改善箇所説明図

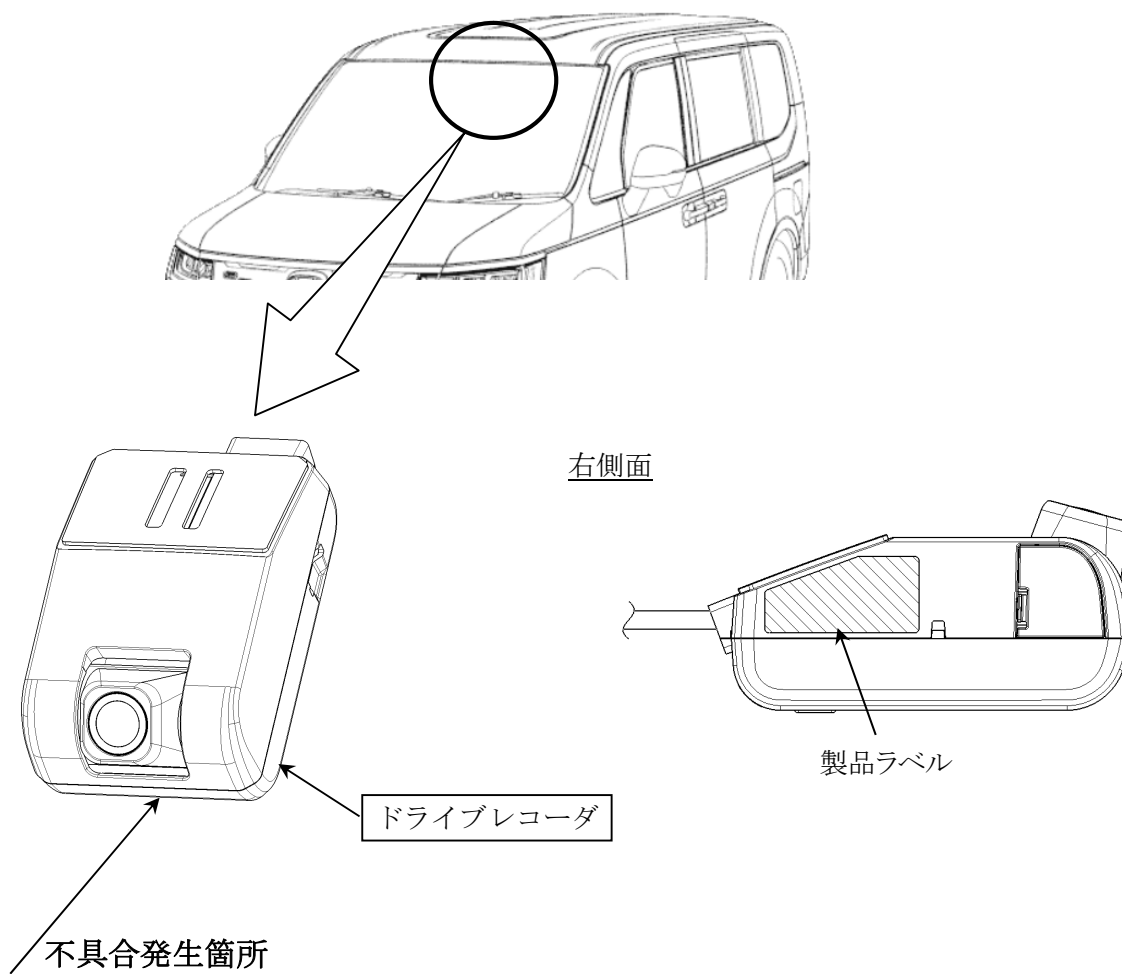
後付け用品として販売したドライブレコーダの制御プログラムが不適切なため、イグニッションスイッチをオンした際に、ドライブレコーダが起動した状態で録画機能が停止することがある。また、イグニッションスイッチをオフにしてもドライブレコーダに動作電流が流れ続けるため、車両を使用せずに数日間駐車した場合、バッテリーが上がり、エンジンが始動できなくなるおそれがある。

対象の製品が装着されている車両について、ドライブレコーダの制御プログラムを対策プログラムに書き換えるとともに、バッテリーの状態を点検し、異常がある場合は新品に交換する。

識別：ドライブレコーダに貼付された製品ラベルの部品番号前部に緑色ペイントを塗布する。
